國立臺北藝術大學「校園交通設施設置」專家現勘會議紀錄

時間：民國 102 年 11 月 7 日（星期四）下午 15 時整

案由二：戲舞大樓T型路口路形及安全設施檢討。

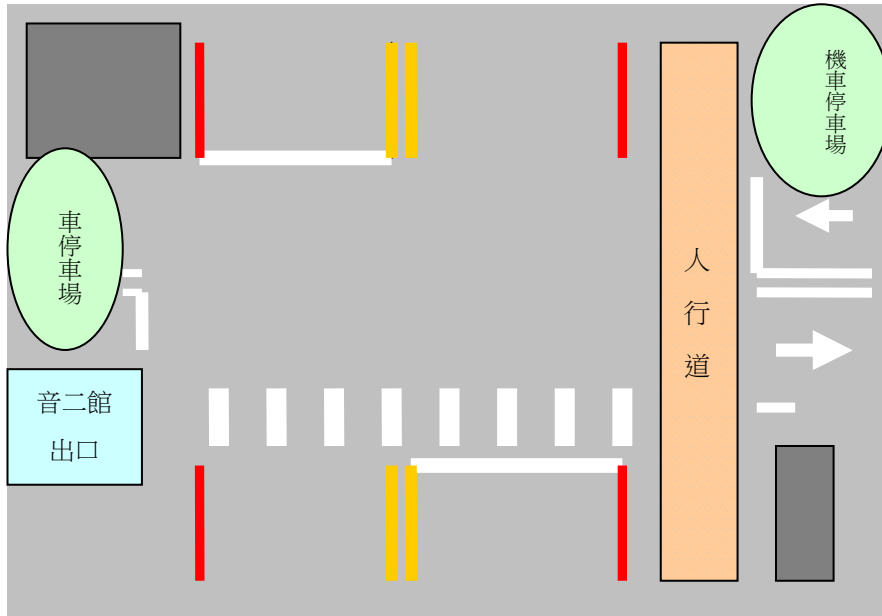
- 一、戲舞大樓右側道路目前車流量不大，尚無須拓寬成雙向車道之需求，另道路旁之空地可提供為避車空間使用。且該道路路寬不符雙向道路寬度，並不適合劃設中央車道線。
- 二、為利車輛右轉進入陽關大道，建議修正該路段右側出口弧角(弧角的幅度可洽專業承商依市區道路標準劃設)，並於T型路口兩側路邊劃設「紅色禁停線」，及於橫向道路上劃設「人行穿越線」或於縱向道路上劃設「停止線」，以標示路口路權。

案由四：OK 超商前方劃設斑馬線檢討。

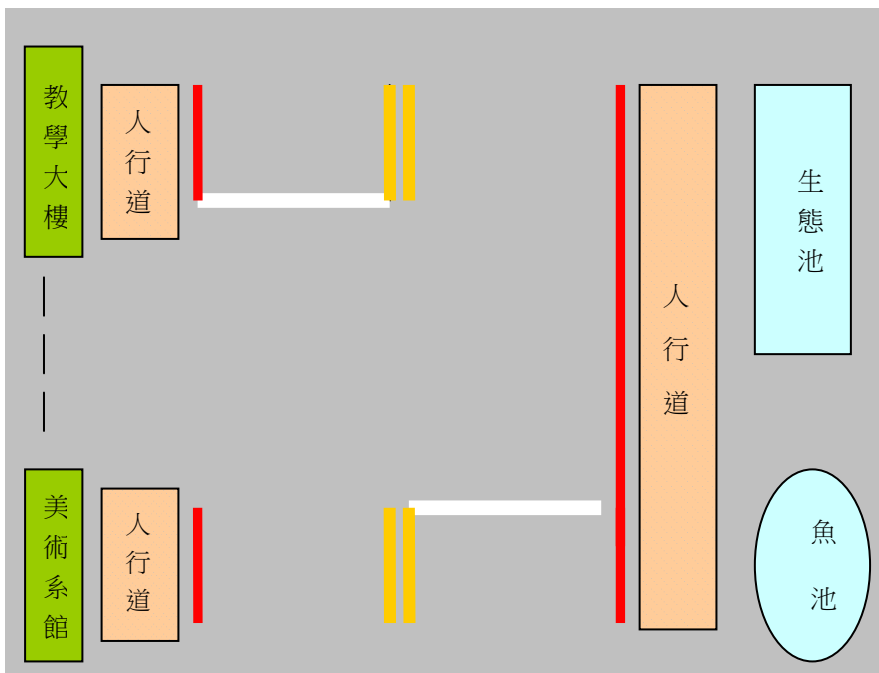
- 一、路口紅線原劃設不當處應取消。
- 二、該處陽關大道路段雙向車道劃設「停止線」，自停止線起中間劃設「10 公尺長之雙黃線」，即可明示「路口範圍」路權。為考量此處中午用餐時段人行穿越瞬間流量較大，宜強調界定路口範圍，人行利用路口範圍穿越道路，並加強路口兩端減速慢行之警示。

案由一：藝術大道通往戲舞大樓路段，尚無行人穿越道（提案單位：學生事務處）。

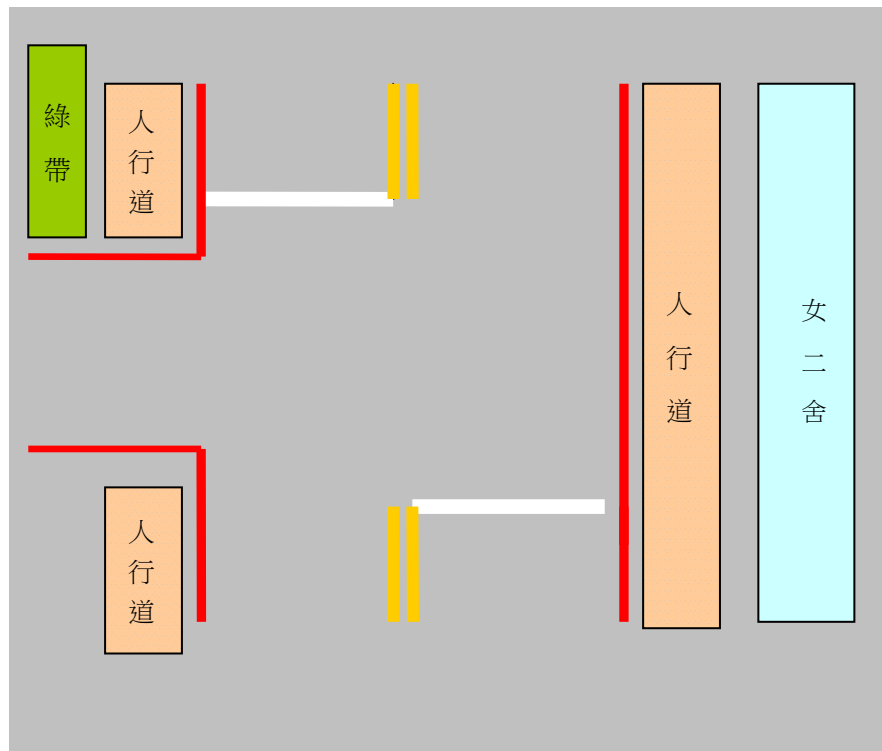
- 一、由於該路段車流量不大，配合本校藝術校園風格採用「藝術創作線型」提醒駕駛人注意路口即可。
- 二、設置限速標示牌以提醒駕駛人減速慢行。
- 三、以往常用之「減速墊」經實務驗證，長時間後會逐漸硬化，增加噪音，且塑膠氧化後釘子裸露，將造成機車更大危險，故不建議設置。
